DFD6361「機械指令（CE マーキング）仕様」取扱説明書 カバー構成、およびセーフティスイッチの位置に関する誤記訂正のお願い

Technical Newsletter

#tnl2016-0014j

誤記内容 2 セーフティスイッチの位置に関する誤記

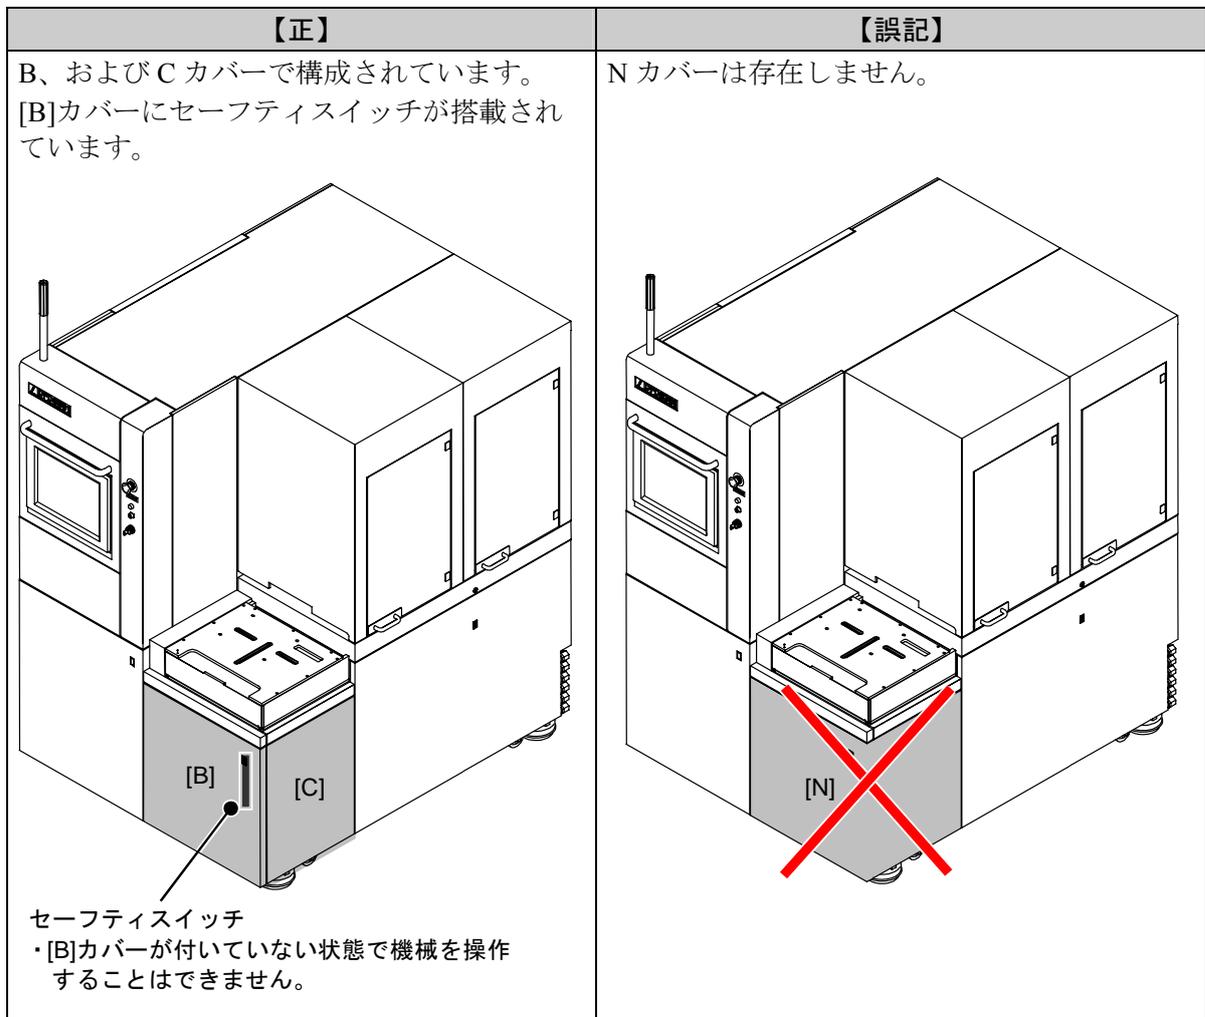
B カバーにセーフティスイッチが搭載されています。

B カバーが付いていない状態で機械を操作することはできません。

B カバーを開くとインターロックが作動します。

【インターロックが作動した後の機械の状態】

- ・ X 軸、Y1 軸、Y2 軸、θ 軸、フレームセンタリングガイド、エレベータ軸、アッパーアーム、ロアアーム、プッシュプルアーム、スピナ回転、ノズル軸の動作停止
- ・ Z1 軸、Z2 軸はアップエンド位置まで移動後、停止
- ・ 切削水の供給停止
- ・ スピンドルの回転停止
- ・ スピナ洗浄中の場合は、洗浄動作を停止

特徴 7 : 外装カバー構成の変更

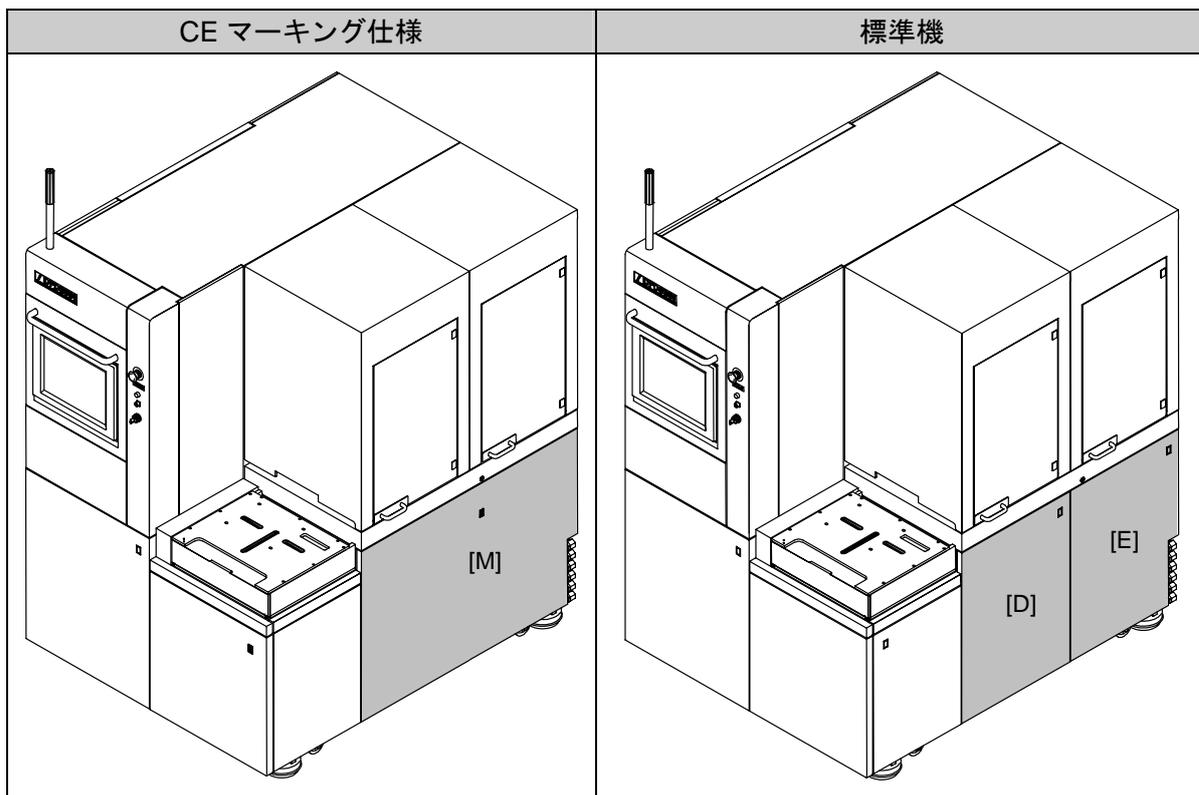
CE マーキング対応機は、B カバー、および C カバーを統合して 1 枚構成（N カバー）と記載していますが、誤記です。標準機と同じカバーです。

- ・ [D]カバー、および[E]カバーを統合して1枚構成 ([M]カバー) に変更しています。

- ・ [D]カバー、および[E]カバーについて[M]カバーと読み換えてご理解ください。

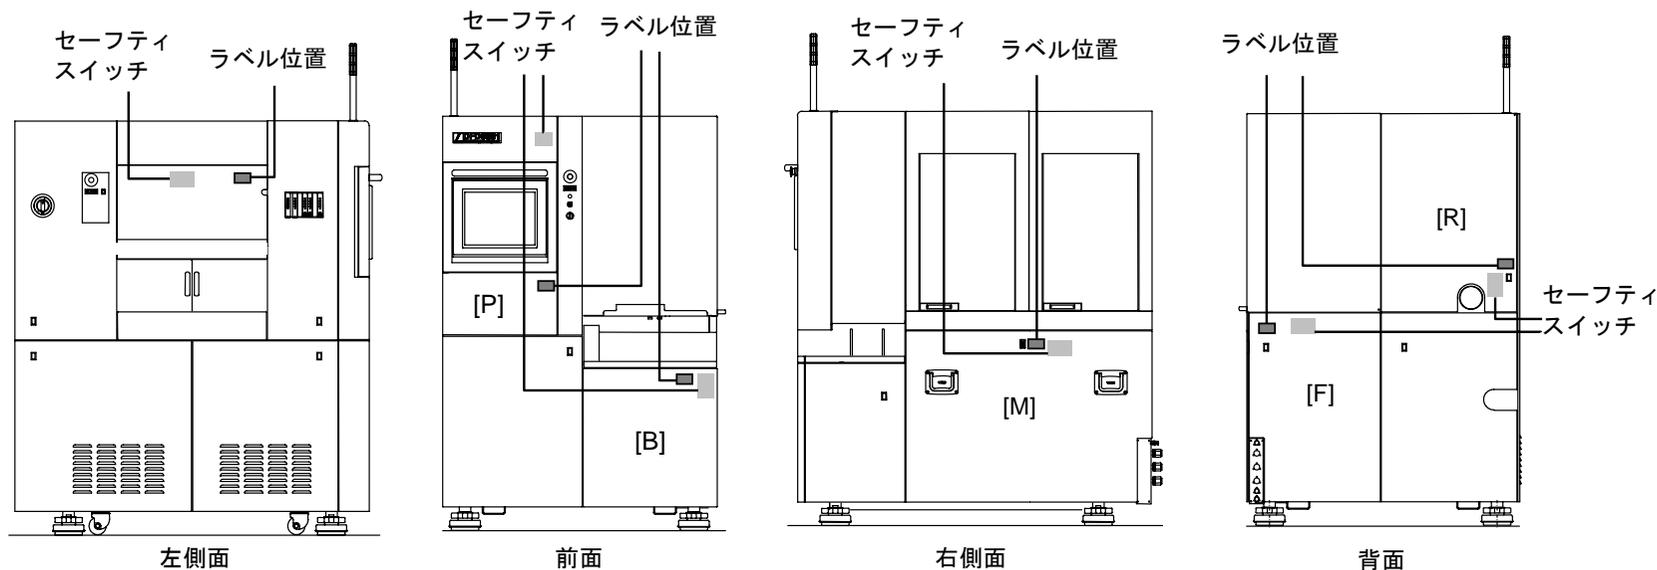
外装カバーのインターロック (COVER INTERLOCK) ラベルが貼付されている機械外カバー (仕切り板 (左)、[P]、[B]、[M]、および[F]カバー) にはインターロックが搭載されています。
